ACUERDO POR EL QUE SE EMITE INFORME SOBRE LA PROPUESTA DE RESOLUCIÓN DE LA SECRETARÍA DE ESTADO DE ENERGÍA POR LA QUE SE ESTABLECEN EL PROCEDIMIENTO Y LAS REGLAS DE LA SUBASTA PARA LA ASIGNACIÓN DEL RÉGIMEN RETRIBUTIVO ESPECÍFICO A NUEVAS INSTALACIONES DE PRODUCCIÓN DE ENERGÍA ELÉCTRICA A PARTIR DE FUENTES DE ENERGÍA RENOVABLES, CONVOCADA AL AMPARO DE LO DISPUESTO EN EL REAL DECRETO 359/2017 DE 31 DE MARZO, Y EN LA ORDEN ETU/XXXX/201X, DE XX DE XXXXX

Expediente SUB/DE/002/17

SALA DE SUPERVISIÓN REGULATORIA

En Madrid, a 4 de abril de 2017

Gráfico 1. Casación en el supuesto de que en el segmento horizontal de la curva de oferta corta la curva de demanda en un tramo de oferta indivisibles

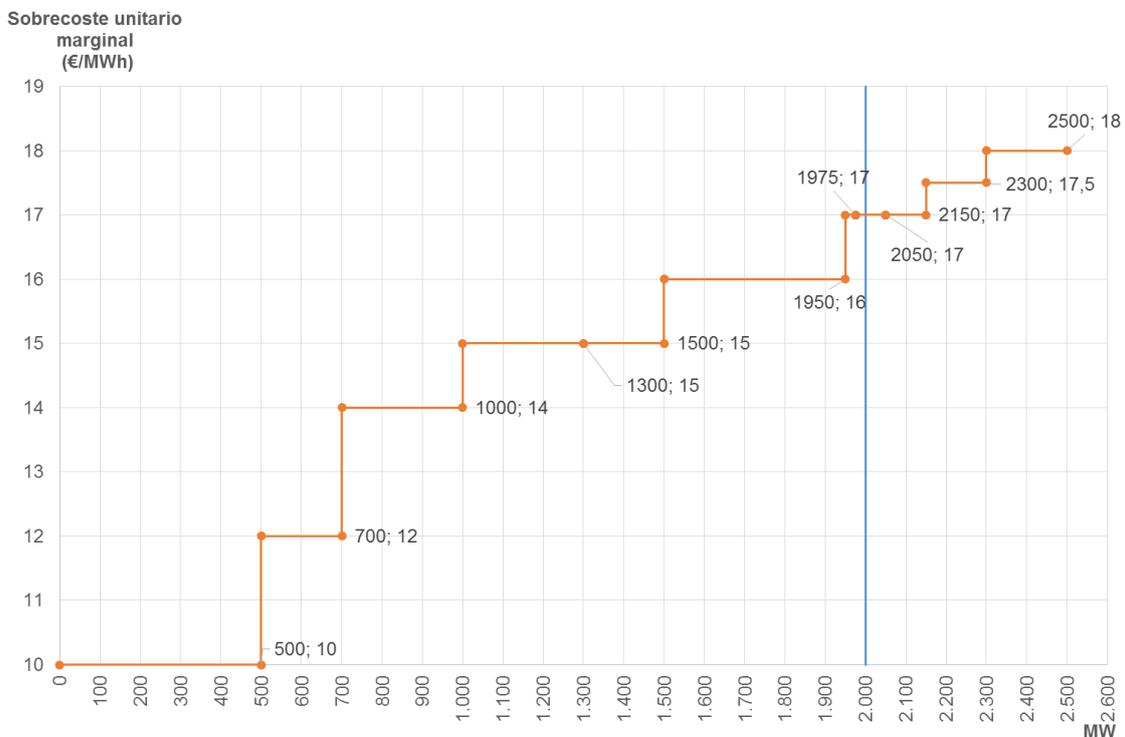
En el apartado c) del punto 15.3 Determinación del sobrecoste unitario marginal resultado de la casación se establece que “cuando en el segmento horizontal de la curva agregada de oferta que corta con la demanda del sistema todos los tramos de oferta sean indivisibles con una cantidad ofertada superior a la cantidad a repartir en dicho segmento, el sobrecoste unitario marginal resultado de la casación será el del tramo que está en el segmento horizontal anterior de la Curva Agregada de Oferta” (véase el Gráfico 1 que ilustra este supuesto).

El Gráfico 1 ilustra una situación en la que habiendo concurrido a la subasta un volumen de potencia superior (se ofertan 2.500 MW a precios inferiores o iguales a 18 €/MWh²) a la convocada (2.000 MW), la casación se produciría en 1.975 MW con un sobrecoste de 17 €/MWh, quedando 25 MW sin asignar, ya que a 17 €/MWh se han incorporado tres ofertas (una oferta divisible de 25 MW, que resulta adjudicada, y dos ofertas indivisibles de 75 MW y 100 MW).

Por tanto, si el número de MW ofrecidos mediante bloques indivisibles es lo suficientemente relevante, la cantidad adjudicada puede ser inferior a la potencia convocada, debido al grado de discontinuidad de la curva. Al objeto de evitar que esto se produzca, se ha establecido un límite máximo de la cantidad que se puede ofertar en un tramo indivisible, que será de 100.000 kW (véase apartado 15.1). Esta propuesta no soluciona completamente el problema detectado, si bien acota el volumen máximo de la potencia convocada que resultaría no adjudicada hasta el límite del bloque indivisible (100.000 kW).
